## VIGTIGT - Vigtig produktinformation Expression IP5 Informationsportal

### Tab af trådløs kommunikation med værtsmonitoreringssystemet

### Expression IP5 Informationsportal

#### Tab af trådløs kommunikation med værtsmonitoreringssystemet

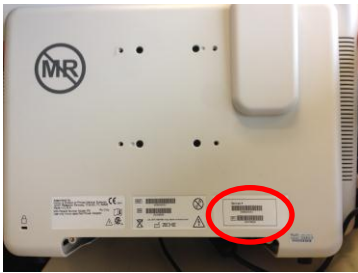
<b>MULIGE FARER</b>	Tab af kommunikation med værtsmonitoreringssystemet kan medføre en forsinkelse i behandlingen eller diagnosticeringen af patienten.
<b>SÅDAN IDENTIFICERER DU BERØRTE PRODUKTER</b>	 <p>Billedet til venstre viser bagsiden af IP5. Serienummeret på IP5 kan findes på servicemærkaten i det område, der er markeret med en rød cirkel.</p>
<b>HANDLINGER, SOM SKAL FORETAGES AF KUNDEN/BRUGEREN</b>	<p>Imens der afventes en opdatering til din IP5, kan du fortsætte med at bruge den, forudsat at du følger instruktionerne nedenfor:</p> <ol style="list-style-type: none"> <li>1. Hvis det er nødvendigt at justere/flytte IP5, skal du kun håndtere IP5 på siderne og undgå at berøre bagpanelet, hvis muligt. Hvis det er nødvendigt at berøre bagpanelet, skal du berøre det tæt på de ydre kanter og ikke i midten, hvor skruerne sidder.</li> <li>2. Flyt alt ledende udstyr eller materialer mindst 1" væk fra bagpanelet.</li> <li>3. IP5 vil udsende hørlige og synlige alarmer ved kommunikationsfejl. Reager på alle alarmer med det samme. Da Expression MRI-patientmonitoreringssystemet og Expression MR-200 MRI-patientmonitoreringssystemet ikke påvirkes af dette problem, kan de stadigvæk benyttes som primær kilde til monitorering af patienter.</li> </ol>

<b>PLANLAGTE TILTAG HOS PHILIPS</b>	En repræsentant for Philips vil kontakte dig angående din berørte enhed. For at korrigere problemet vil to ferritklemmer blive tilføjet til et kabel placeret inde i enheden for at beskytte mod elektrisk puls fra elektrostatiske udladninger. Denne korrigerende foranstaltning udføres uden beregning af Philips.
<b>YDERLIGERE INFORMATION OG SUPPORT</b>	Hvis du har brug for yderligere information eller support i forbindelse med dette problem, er du velkommen til at kontakte din lokale Philips-repræsentant: <Kontaktoplysninger for Philips-repræsentanten i det pågældende land, udfyldes af KM / land>.
